岩手九戸風力発電事業 環境影響評価方法書

補足説明資料

令和5年8月

風力部会 補足説明資料 目次

図2 沈砂池標準図〔修正〕

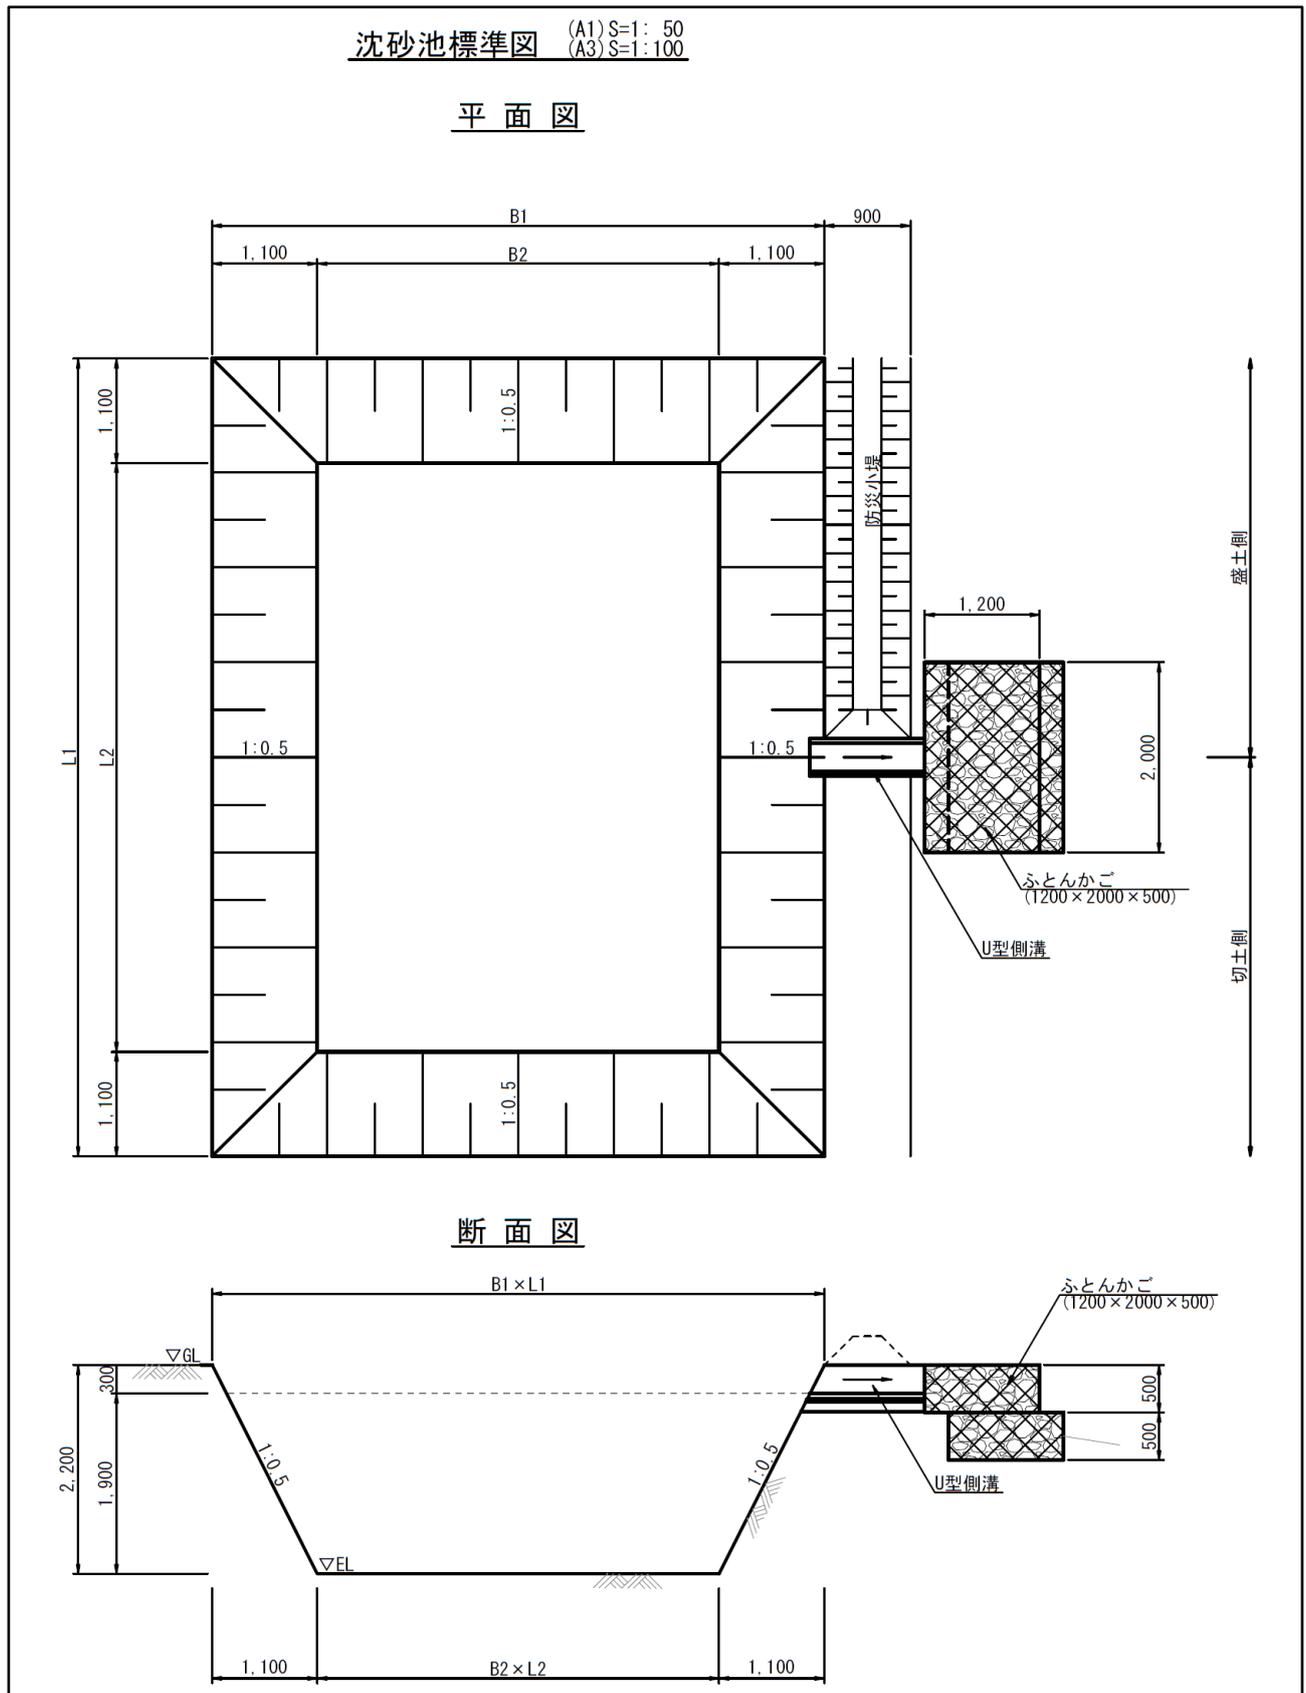
濁水の流出を防止する環境保全措置として採用予定の設備の代表例を図示してください。

図 2 の提示、ありがとうございます。図 2 によると沈砂池の側面及び底面はコンクリート張りの用ですが、浸透を許さない沈砂池との理解で良いでしょうか（確認です）。

風車建設ヤードからの濁水の流出を防止する環境保全措置として採用予定の沈砂池の標準図面を図 2 にお示しいたします。

1 次回答にて標準的な沈砂池として図 2 にお示しし、側面及び底面を「張りコンクリート」といたしました。その後の検討により工事期間中の仮設沈砂池のため、浸透を防ぐ「張りコンクリート」

とはしないとの結果に至りました。従いまして図面を修正させて頂き、改めて図2にお示しいたします。

図3 風況の状況（緯度経度グリッド表示）

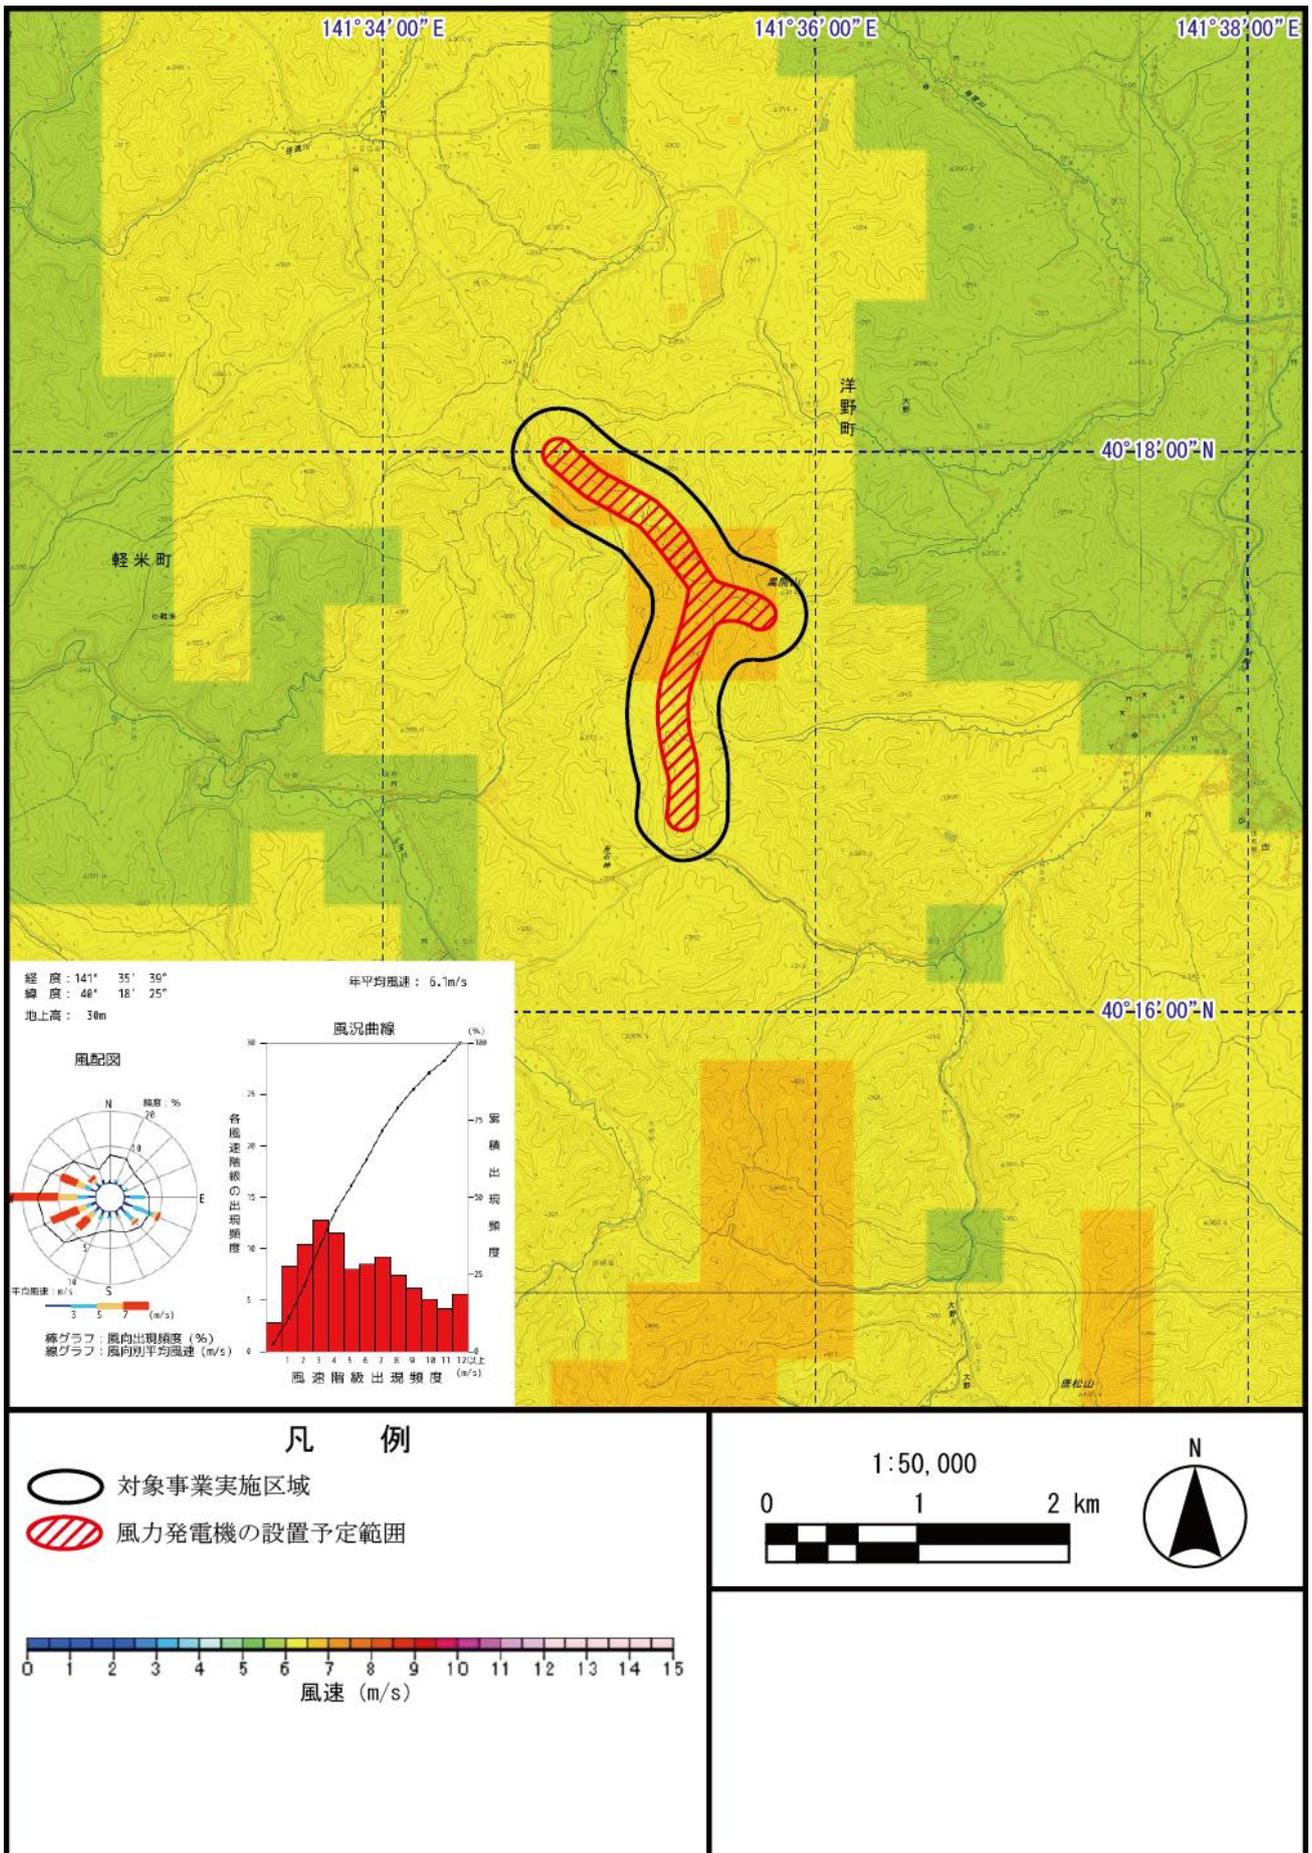
左下にある風配図等を示す図の位置をマップ本体に記載するか、マップに経緯度を入れてください。

図3に、緯度経度グリッド加えました図をお示しします。NEDOの局所風況マップは、5km四方の範囲を10等分した500mメッシュ毎に風速分布が表示されており、風配図については、5km四方の範囲の中の一つの500mメッシュの風配図が代表として表示される仕様となっています。このため、風配図は空間的には離散的にしか得られないため、地理的位置が対象事業実施区域に一致しない場合がございます。

風配図はNEDOの局所風況マップにおいて対象事業実施区域の中央部を含む5km四方の範囲を選定（クリック）した際に表示される風配図を採用しております。

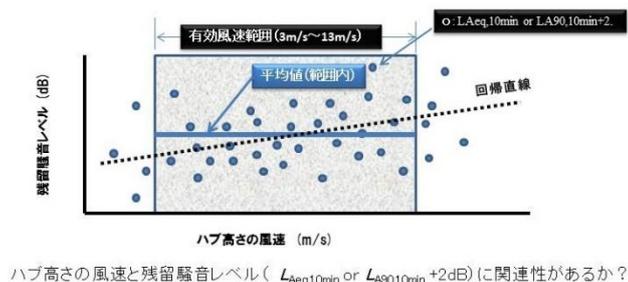
表 4.2-2(5)の【現地調査】で、 $L_{A90}+2dB$ から残留騒音を調査する計画だと読み取りました。ただ、残留騒音は、その地域性や季節性などで変化するため、準備書では、下の図を参考に、調査地点ごとの残留騒音とハブ高さ相当の風速との関係性も整理してもらいたいと考えます。

ご理解のとおり、残留騒音については、90%時間率騒音レベル $L_{A90}+2dB$ により設定いたしますが、調査地点ごとの残留騒音とハブ高さ相当の風速との関係性を示す図を作成し、準備書に記載いたします。

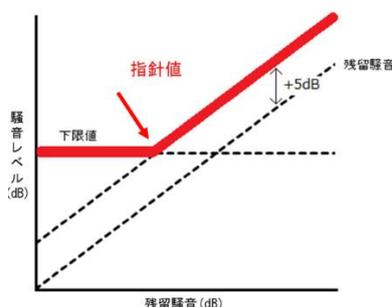
表 4.2-2(6)の「10. 評価の手法」にて、施設の稼働に伴う騒音評価について、「風力発電施設から発生する騒音に関する指針」に示される指針値との対応を検討する際は、下図のように整理するなど、住民にも分かり易い評価と説明に努めて下さい。

さらに、予測計算に用いた風車騒音の各周波数の音響パワーレベル（設定した風速も含む）などの条件も必ず明記して下さい。

準備書におきましては、施設の稼働に伴う騒音評価について、指針値との対応を検討する際は、ご指摘の図を作成いたします。そして、住民の方々にも分かりやすい説明となるよう心がけます。

また、予測計算に用いた風車騒音の各周波数の音響パワーレベル（設定した風速も含む）等の条件は、準備書に明記します。
